**IMPIANTO DI PRODUZIONE DI ENERGIA DA
FONTE SOLARE FOTOVOLTAICA CON ACCUMULO
DENOMINATO "SASSARI 01"**

Tav.:	Titolo:
Integr 00b	Integrazioni MIC

Data	Motivo della revisione:	Redatto:	Controllato:	Approvato:
Giugno 2022	Integrazioni MITE - MIC - Regione Sardegna	STC	FC	WHYSOL-E Sviluppo s.r.l.

Nell'ambito della procedura di Valutazione di Impatto Ambientale ai sensi dell'art.23 del D.Lgs. 152/2006 e ss.mm.ii. relativa al Progetto di un impianto fotovoltaico della potenza nominale di 73 MW, denominato SASSARI 01, con annesso impianto di accumulo energetico della potenza di 120 MW e relative opere di connessione alla rete, ubicato nei Comuni di Sassari e Porto Torres, e delle relative opere connesse, - proponente Whysol-E Sviluppo S.r.l.- il Ministero della Cultura – Direzione Generale Archeologia Belle Arti e Paesaggio – Servizio V ha richiesto integrazioni documentali al SIA e alla Relazione Paesaggistica ai sensi dell'art. 24 dello stesso D.lgs 152/2006, co nota prot. 9252-P del 09.03.2022.

Modifica del percorso del cavidotto

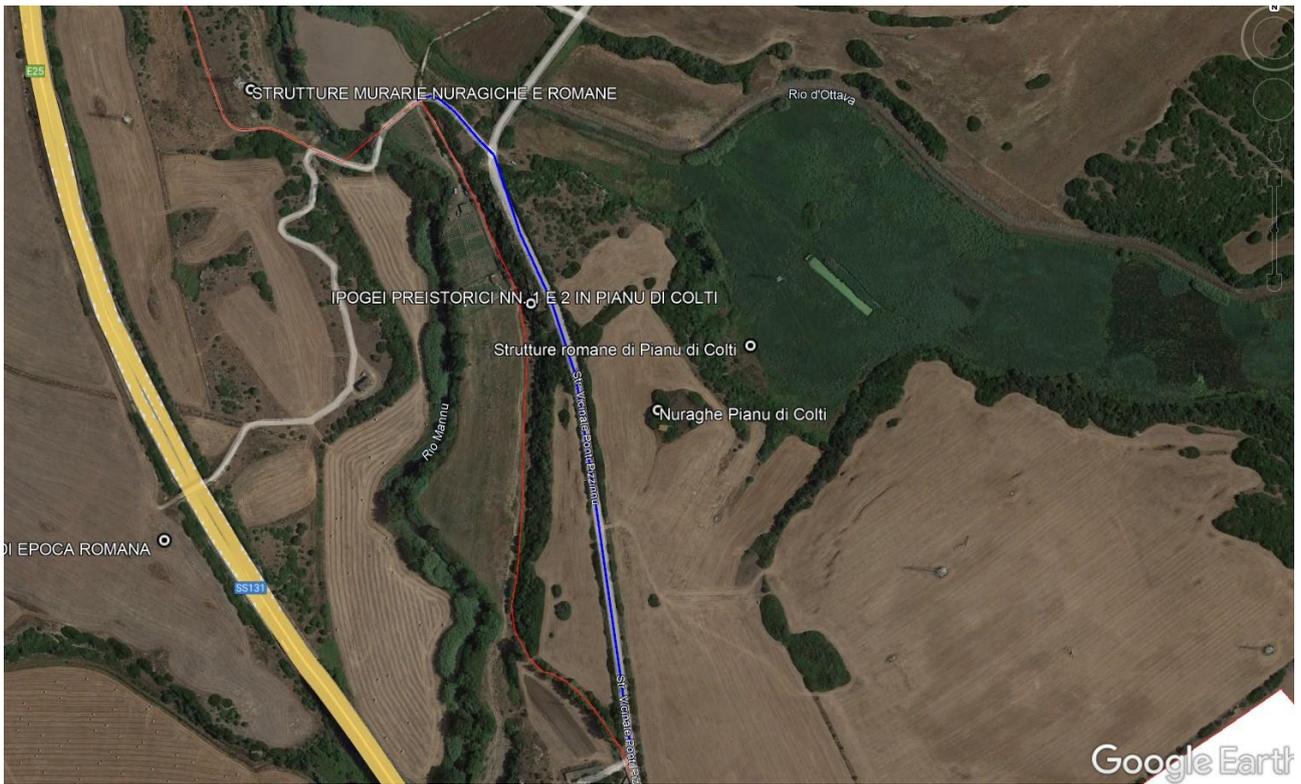
Si fa presente che In fase di indagine in campo finalizzata alla redazione della Carta del Rischio Archeologico è stato evidenziato che il cavidotto interrato di connessione elettrica in MT tra l'Area Est di progetto e la Sottostazione Elettrica, passa a brevissima distanza da due tombe ipogeiche ben note, anche se attualmente inaccessibili. In virtù di tale situazione e allo scopo di scongiurare attraversamenti in aree di potenziale interesse archeologico è stato deciso di spostare per un breve tratto il tracciato del cavidotto, che è stato spostato sulla strada vicinale (asfaltata) vicinale Ponti Pizzinnu, peraltro in quel tratto costruita in elevato rispetto al piano di campagna e pertanto con un "rischio archeologico" sicuramente trascurabile. La variazione di tracciato riguarda un tratto di circa 700 m.

Nell'area cerchiata il tracciato passa a brevissima distanza da due tombe ipogeiche ben note, anche attualmente inaccessibili a causa della fitta vegetazione

Le due domus de Janas si aprono su questo costone roccioso, a circa dieci metri dal tracciato originario di progetto

In rosso il tracciato del cavidotto originario, in blu quello modificato e ora proposto a progetto

Modulo Sistema di Accumulo – Prospetti

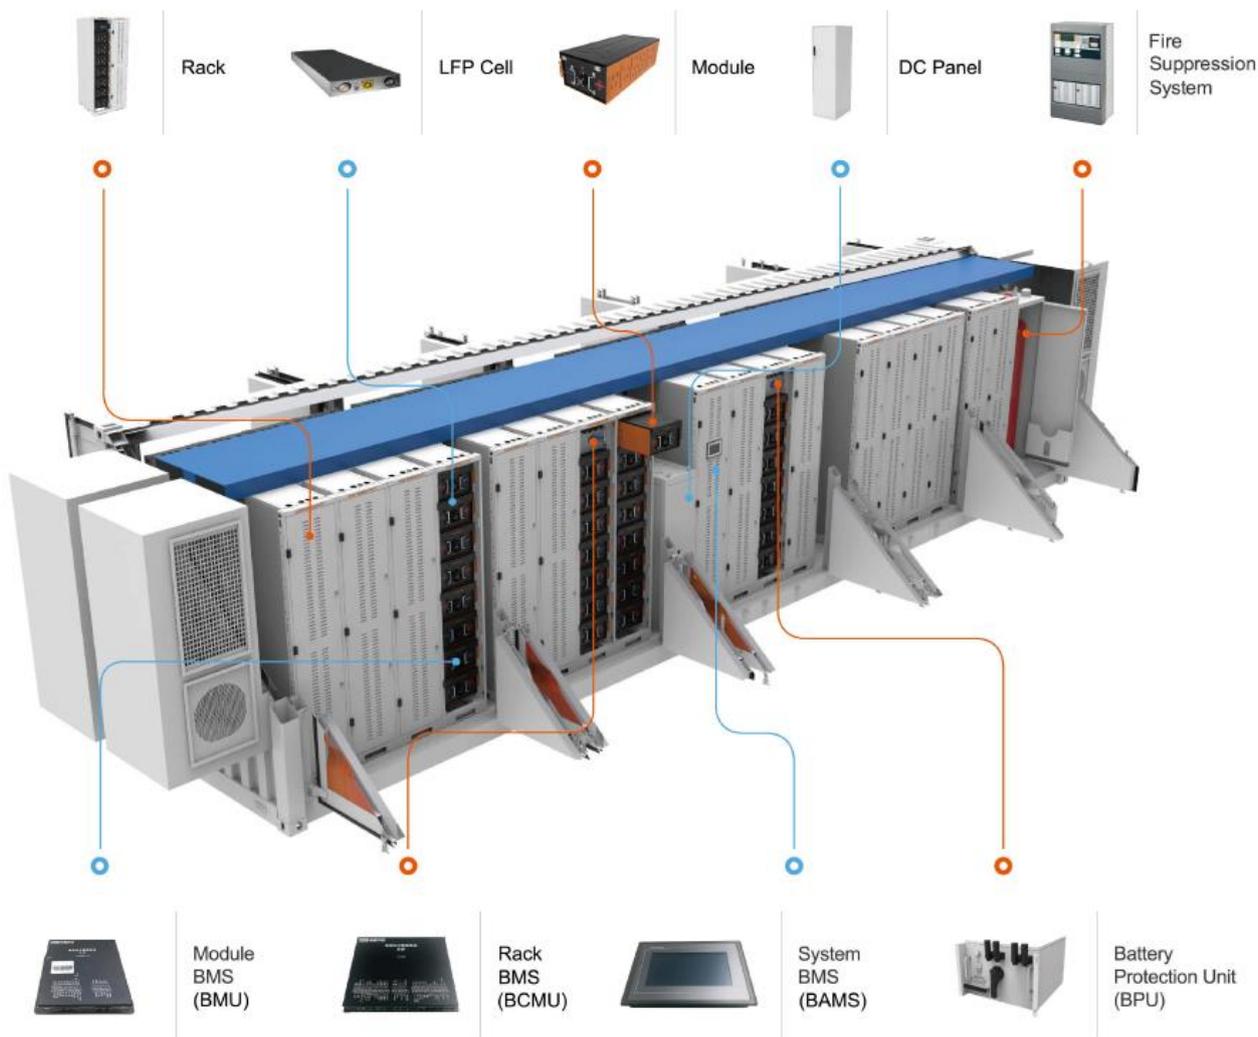
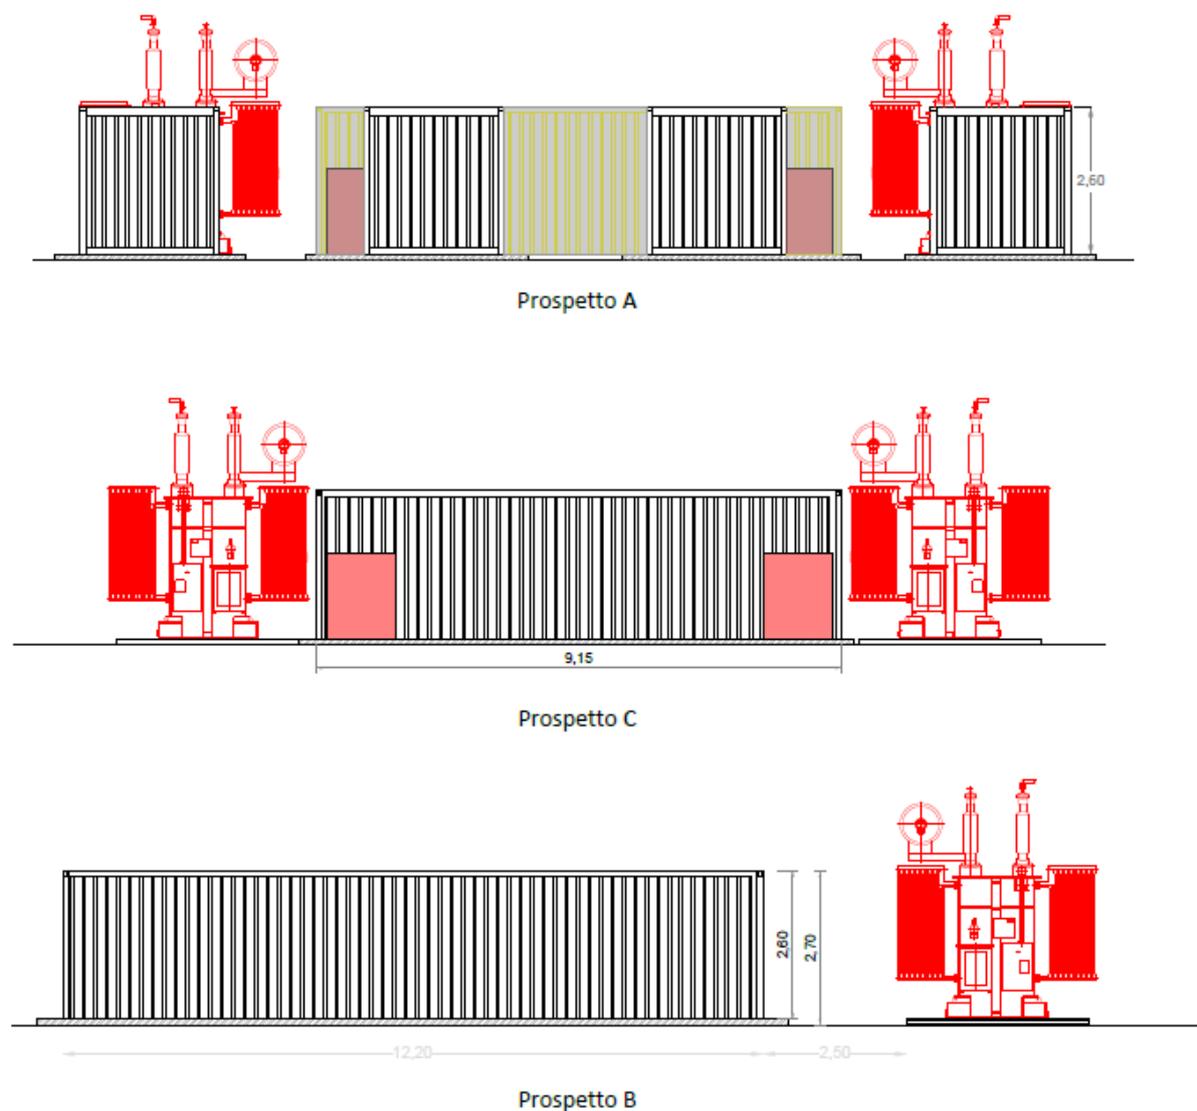
PUNTO 7. *L'integrazione del SIA della Relazione Paesaggistica e della Relazione Archeologica con riguardo alla volontà di realizzare un Sistema di Accumulo SdA di 120 MW da affiancare al "generatore fotovoltaico".*

In termini di impatto paesaggistico la realizzazione dell'impianto di accumulo che resta confinato in una parte dell'Area Est di progetto, **non determina impatti superiori a quelli prodotti dall'impianto fotovoltaico**, dal momento che i moduli e i container hanno altezze sul piano di campagna pressoché identiche (moduli fotovoltaici altezza massima di 2,6-2,7 m, container altezza 2,9 m). Sono leggermente più alti solo gli isolatori dei trasformatori MT/BT, come si evince dai prospetti sotto riportati;

Punto di presa da Strada Comunale che costeggia l'Area Est nel punto di installazione dei SdA

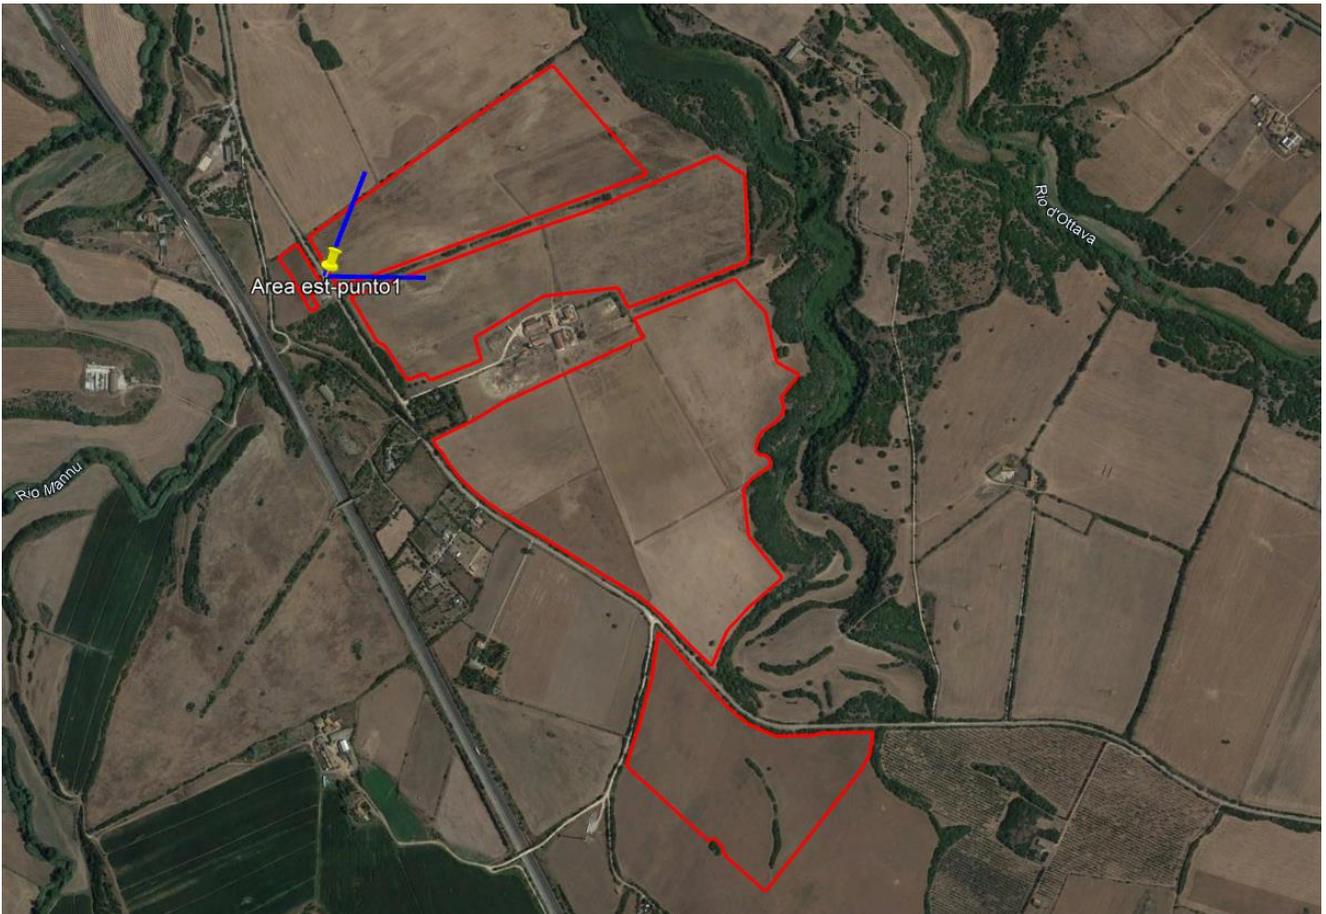
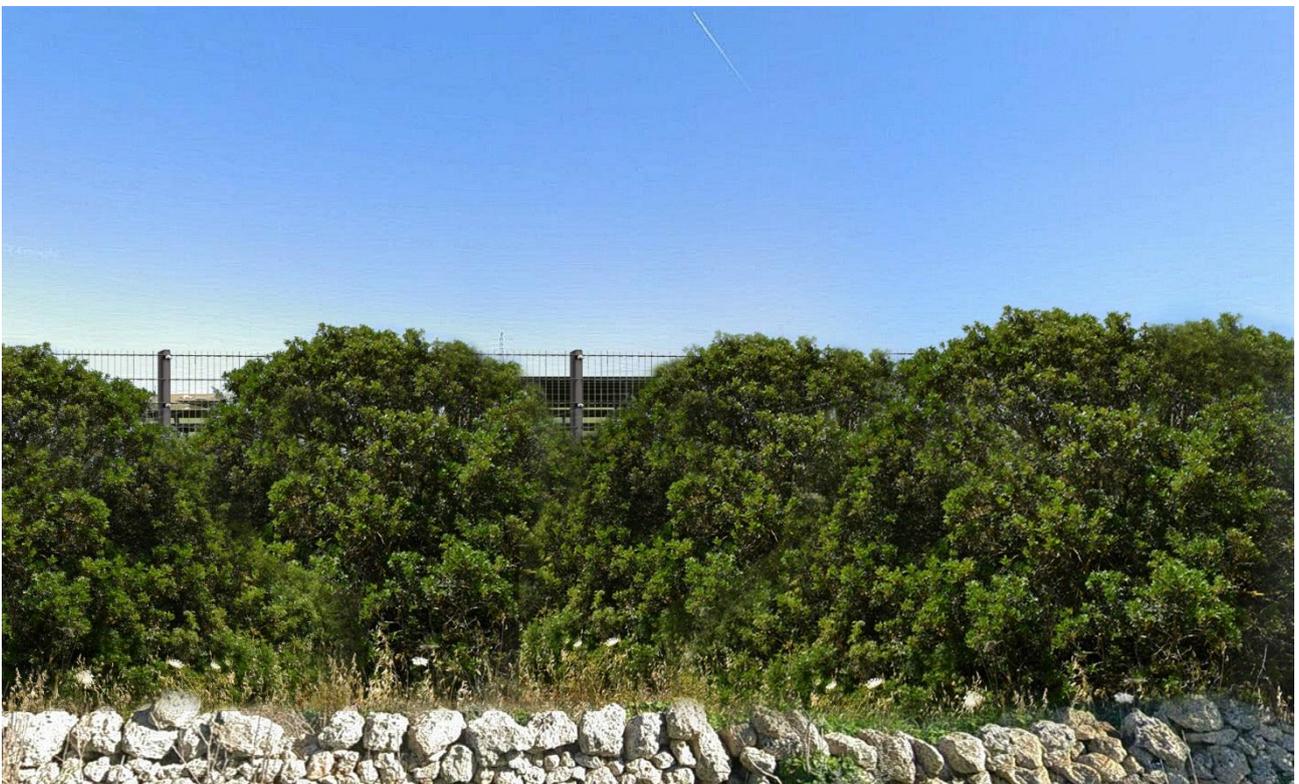
Ad ulteriore verifica si riporta una foto e relativa foto simulazione con ripresa dalla Strada Comunale che costeggia l'Area Est di progetto nel punto in cui sono installati i Sistemi di Accumulo.

E' evidente che le opere di mitigazione previste (siepe perimetrale) riducono notevolmente l'impatto visivo che resta modesto anche da un punto limitrofo alla zona in cui sono installati trasformatori e container del Sistema di Accumulo.

Foto simulazione: la siepe perimetrale mitiga notevolmente l'impatto visivo

Punto di presa da Strada Comunale che costeggia l'Area Est nel punto di installazione dei SdA

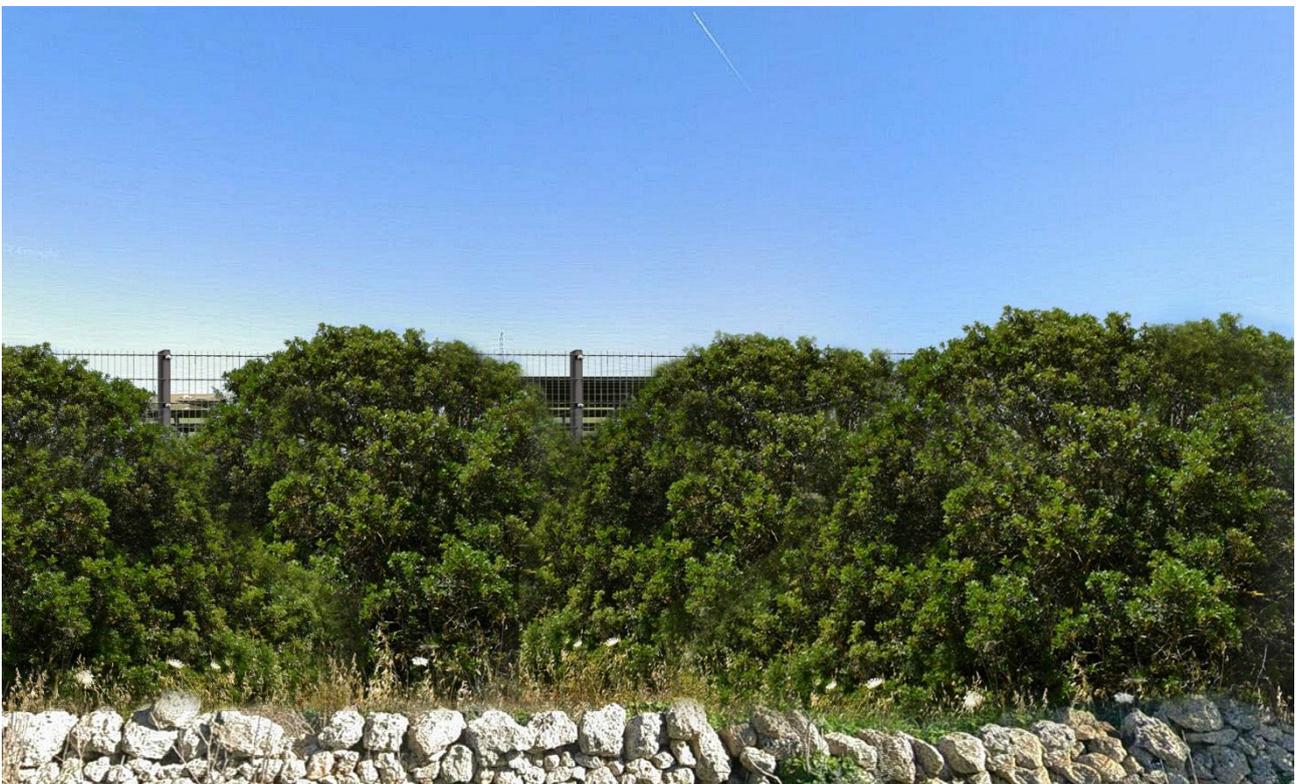
In definitiva è evidente che la realizzazione di un SdA all'interno dell'area di installazione dei moduli fotovoltaici non determina una variazione incrementale apprezzabile del potenziale impatto visivo nell'area. Moduli fotovoltaici e container batterie hanno altezza molto modeste (inferiori a 3 m).

La realizzazione della siepe perimetrale mitiga notevolmente (di fatto annulla) la visibilità di tali componenti di impianto anche da distanze ridotte.

Foto simulazione: la siepe perimetrale mitiga notevolmente l'impatto visivo
